|  | <b>LOCALITA'</b><br>CENTRALE DI STOCCAGGIO GAS – SERGNANO (CR)  | <b>0193-00-BFRV-12881</b>         |                       |

**PROGETTAZIONE DI NUOVI CLUSTERS  
NELLA CENTRALE DI STOCCAGGIO GAS DI SERGNANO (CR)**

**INTEGRAZIONI ALLA DOCUMENTAZIONE DI  
VALUTAZIONE DI IMPATTO AMBIENTALE  
(Rif. art. 23 del D.Lgs. 152/2006 e s.m.i.)**

**Autorità Competente: Ministero dell'Ambiente e della Sicurezza Energetica  
ID: 8702**

Figura 1 - Schema pannelli fonoisolanti/fonoassorbenti

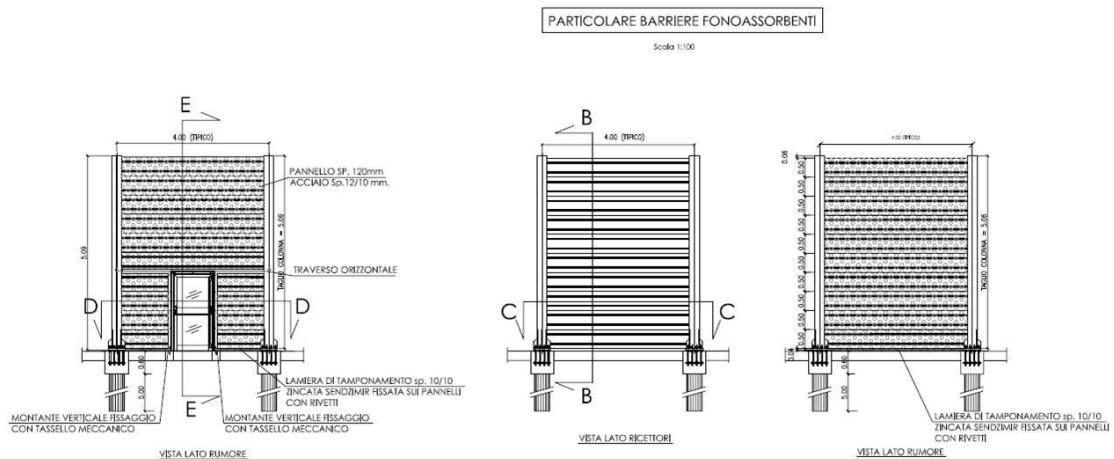
8.1: Dovranno essere individuati e censiti per destinazione d'uso, localizzazione e distanza i recettori presenti in un'area di studio di ampiezza adeguata rispetto all'impatto previsto in fase di esercizio dell'impianto nella configurazione di progetto.

Le barriere dovranno essere posizionate a confine dei Cluster A, B1, D, E ed F verso i primi recettori limitrofi, avranno una altezza (fuori terra ) di 5 metri e saranno posizionate come da tratto arancione indicata nella seconda immagine posta a seguire
